知多半田駅東ロータリー リニューアル構想検討ワークショップ

日 時	令和 6 年11月 6 日（水）19:00～21:00
参加者	21名（その他オブザーバー数名）
テーマ	第三回 将来像を描きながらリニューアル構想案を作り上げよう！ 第一回、二回のワークショップ、各種調査や意見交換結果を踏まえたリニューアル構想の素案をもとに、より良い案にするための意見交換を行う。

【整備イメージ案2】

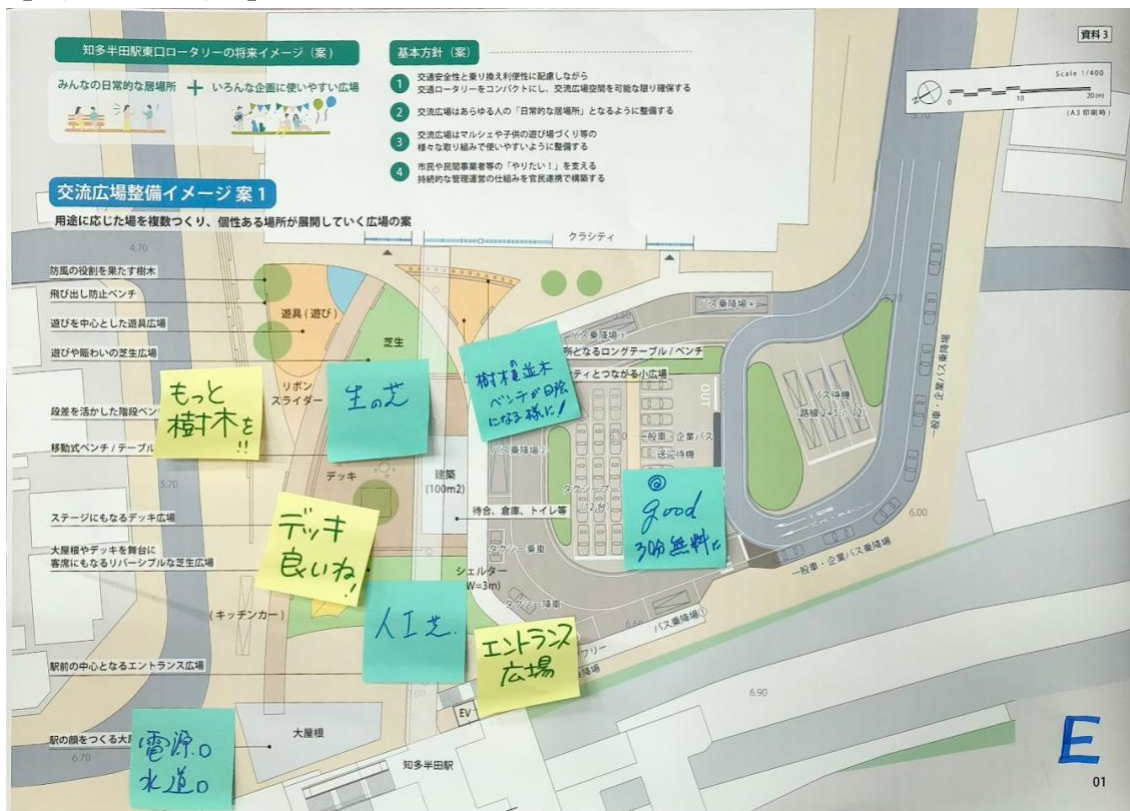
- ・両案とも良い。
- ・車両の乗降がしやすくなり、良い。
- ・樹木を保存してもらえてありがたい。

- ・樹木や芝生の維持管理が心配。
- ・案2には、クラシティまでの通路がないため、通路はクラシティとおおまた公園方面の2本あると良い。
- ・案2には、芝生に座る場所がないため、防災かまどベンチを設置できると良い。

- ・風が強いことを活かして、電力を全て風力発電で賄ってはどうか。
- ・プロジェクションマッピングで壁を照らす、デジタルサイネージを設置するなど、デジタルを活かしたものもあると良い。
- ・クラシティ前に足湯がほしい。

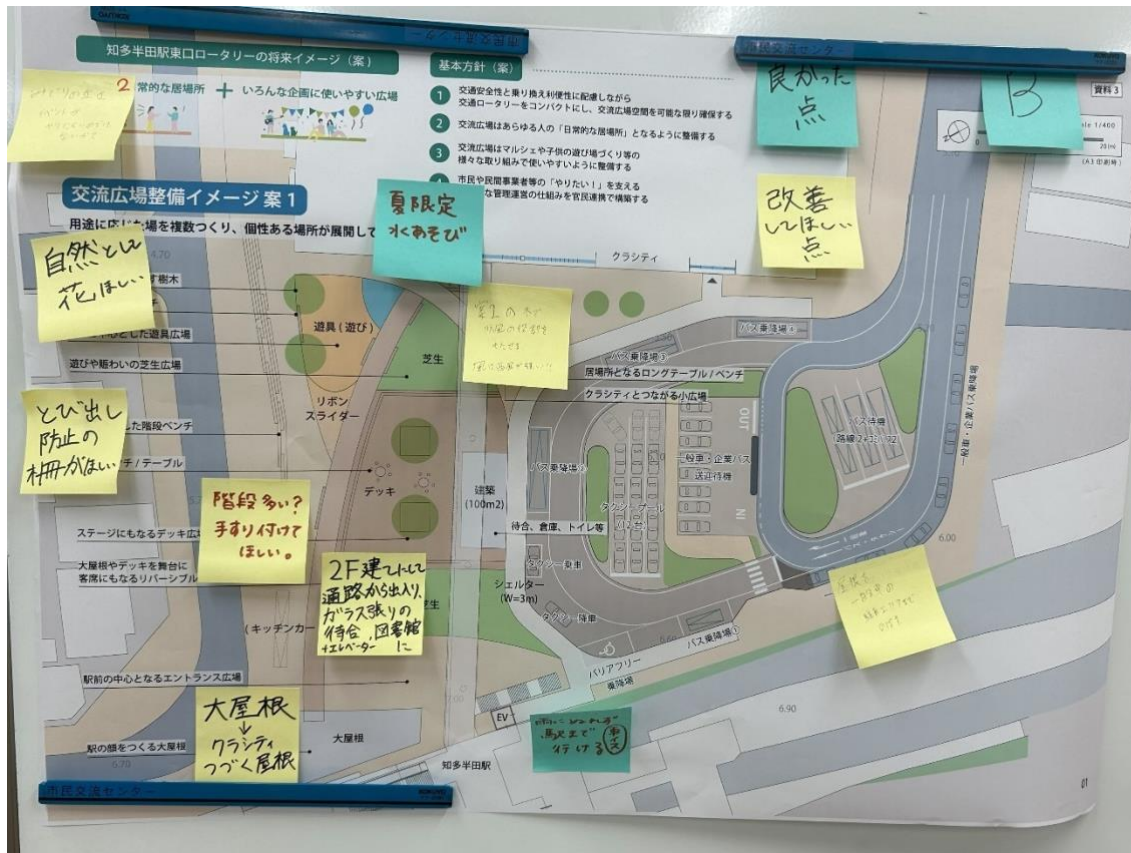
- ・案1は、水遊び場に噴水があるのが良い。
- ・案1は、駅前からクラシティまでの通路がうまく誘導できていて良い。
- ・案1はデッキがあり、おしゃれな雰囲気がある。
- ・泉線側の階段は、どこからでも泉線に出られて良い。
- ・テーブルとベンチがあるため、クラシティで買ったものが食べられる。
- ・エレベーター横に新たに階段ができるため、すぐに駅やクラシティに行ける。

- ・案2は樹木が多いため、毛虫がこないような樹木があると良い。
- ・案2は芝生に小高い丘があるが、フラットな方が座って過ごしやすかった。
- ・キッチンカーがあるため、樹木の下にテーブルがあると良い。
- ・芝は冬の管理が大変だったり、雨上がり濡れたりするため人工芝が良い。
- ・遊具のところに、足つぼなど健康器具があると良い。
- ・水遊びの後は、手足が洗える場所とトイレが別であると良い。
- ・遊具はブランコを設置してほしい。子どもだけでなく大人も全力で遊べる場所があると良い。
- ・クラシティ側にもキッチンカーが出店できるスペースがあると良い。

- ・駅前のシンボルは大屋根の他に、若者の待ち合わせスポットや利用する人が時間を確認できるように時計があると良い。
- ・待機場は長時間停められない工夫があると良い。

<整備イメージ案1>

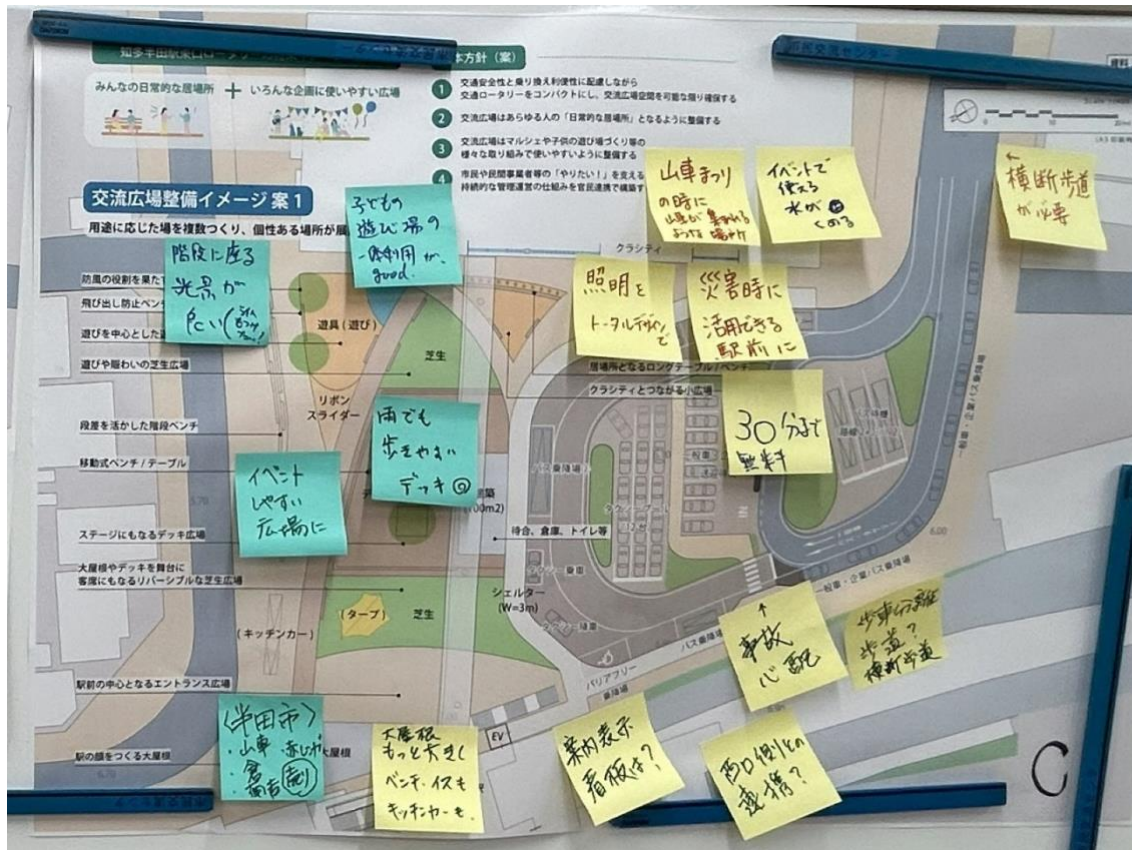
- ・クラシティ側は強風でドアが開くため、案2の緑が良い。丘のようにして、駅側からの風を避けられると良い。

- ・案2は丘のようになっていて、イベントしづらいと感じ、案1をベースで検討した。
- ・大屋根がクラシティまで続くと、雨天時に濡れずに行ける。
- ・雨天時にバリアフリー乗降場から駅まで濡れずに行けるのは良いが、一般車乗降場に停める人たちのためにも屋根がほしい。
- ・子どもの遊び場には、道路側に飛び出し防止がほしい。緑や花があるなど。
- ・泉線側の階段はところどころに手すりがあると安心。
- ・水遊び場は管理が大変なため、夏限定で遊べる簡易なものにして、冬は蓋ができると良い。

- ・建築物は2～3階建てにして、連絡通路とつなげてエレベーターを設置できると良い。車椅子の方が利用しやすくなるとともに、山車祭りを楽しむポイントにもなる。建築物は待合機能だけでなく、半田図書館の出張所など市の施設としても使えるように。

【整備イメージ案2】

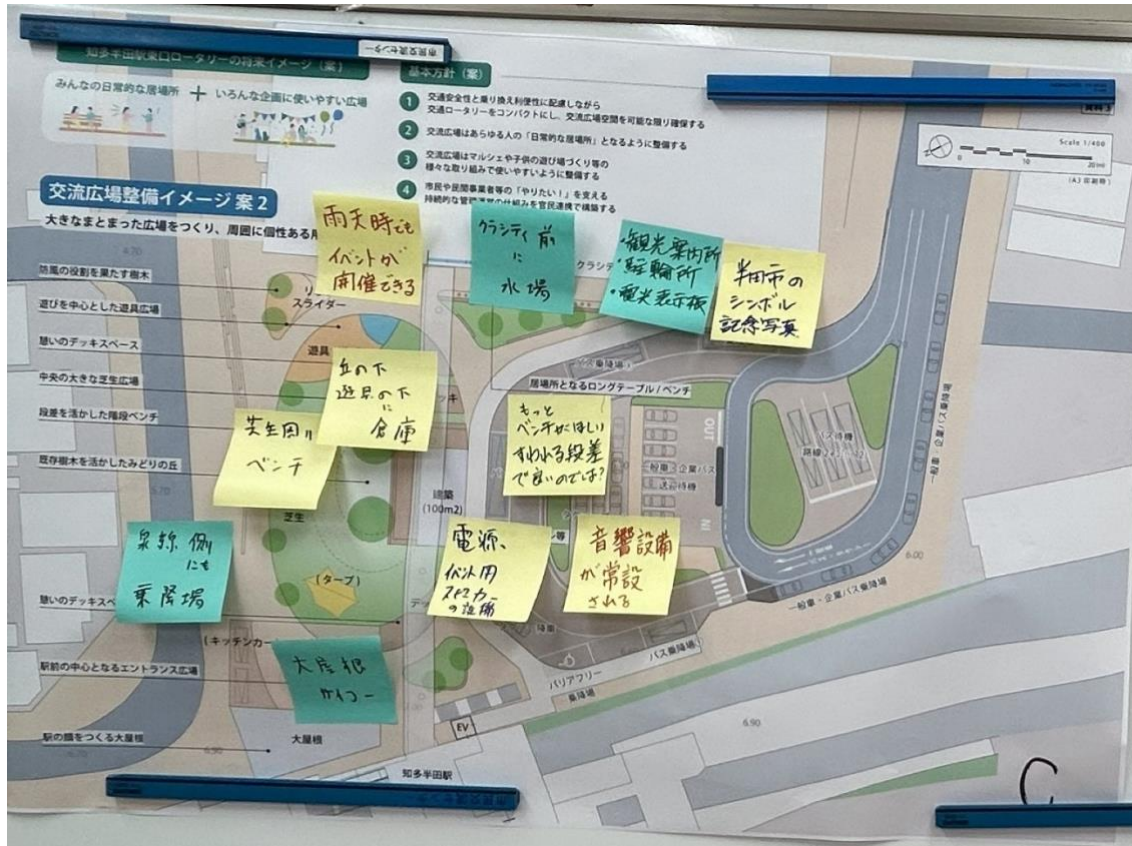
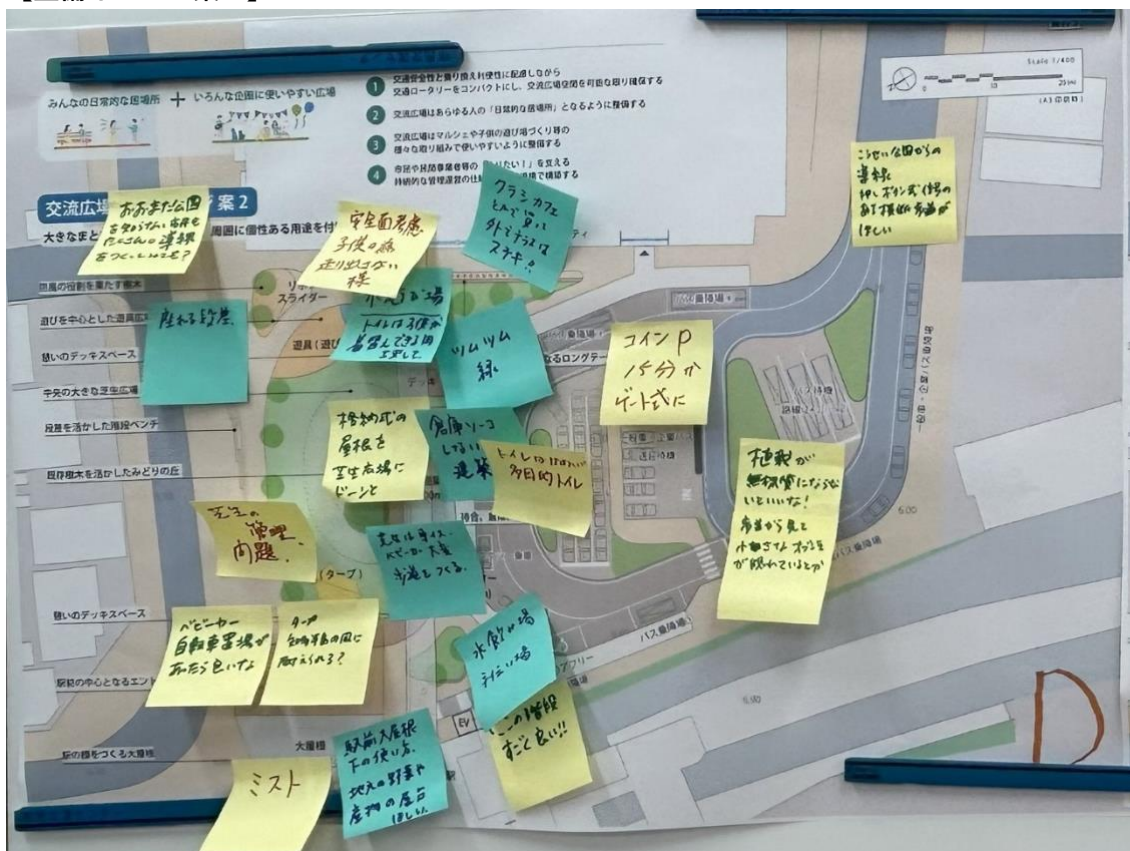
- ・階段の段差に人が座れる、芝生で寝っ転がるなどできて良い。

- ・交通に関して、ロータリー出入口に横断歩道が必要ではないか。
- ・現状でも乱横断している人がいるので、横断歩道で交通事故が起きないか心配。
- ・もっとベンチがほしい。

- ・音響設備があると良い。
- ・観光で来た人のためのロッカーがほしい。
- ・観光案内所や駐輪場、電光掲示板、半田市のシンボルを設置してはどうか。ここに来た人が集えるように。
- ・西口とどのように行き来するか、今後の検討課題と思う。
- ・雨天時にできないイベントが多いため、雨天時も人が集まるような準備があると良い。
